建设项目环境影响报告表

(报 批 稿)

项 目 名 称 : 沿江路加油站建设项目

修改清单

图1 给排水平衡图 (m^3/a)

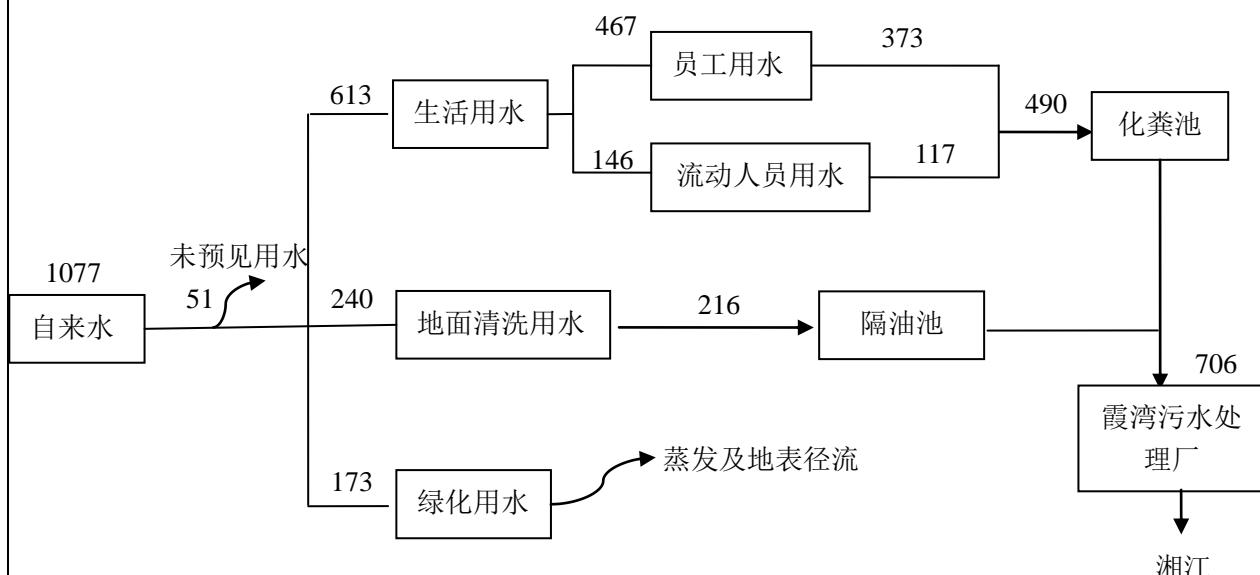
专家意见	修改说明
1、完善项目来由介绍，核实项目建设内容，核实项目水平衡图。	P1、5
2、补充项目株洲市加油加气站规划布点图及规划红线图，完善规划符合性分析和选址合理性分析，补充项目安全评价的进展情况介绍。	P45、附图 6 株洲市加油加气站规划布点图，附图 7 规划红线图
3、完善加油生产工艺流程及产污环节图，细化油气排放回收系统介绍，并进一步分析其处置措施的可行性和可靠性。	P14、P35
4、完善本项目土石方平衡，核实其借方量，并明确其来源地点，分析其合理性，并提出水土保持的措施要求和运输过程中污染控制要求。	P18、P32
5、明确项目施工及营运期雨污水排放方式和路径，并图示，进一步核实环保目标。	施工期雨污排放见 P16、营运期见 P34、排放路径见附图 4 污水排放路径图，环保目标见 P11、附图 3
6、核实施工期废水源强，核实其污染防治措施的可行性和合理性分析。	P16
7、核实营运期三废源强，完善其污染防治措施，宜设置初期雨水收集池，根据危废产生量及转运频次，核实危废暂存库建设规模，明确其危废处置方式。	初期雨水见 P33，危废暂存及处理见 P38
8、完善项目风险影响分析，在核实风险源项、源强的基础上，提出杜绝影响湘江地表水的风险控制措施要求。	附件 7 风险专章 P6、18、26、31
9、完善项目平面布置图，明确标识各污染防治设施的位置，并对其布局合理性进行分析	P45、附图 2
10、完善“环保投资一览表”及“三同时”验收一览表。	P47

本项目生活污水年排放总量 490m^3 ；地面冲洗废水按年排放量 216m^3 ；废水年排放总量为 706m^3 。项目给排水平衡图如下：
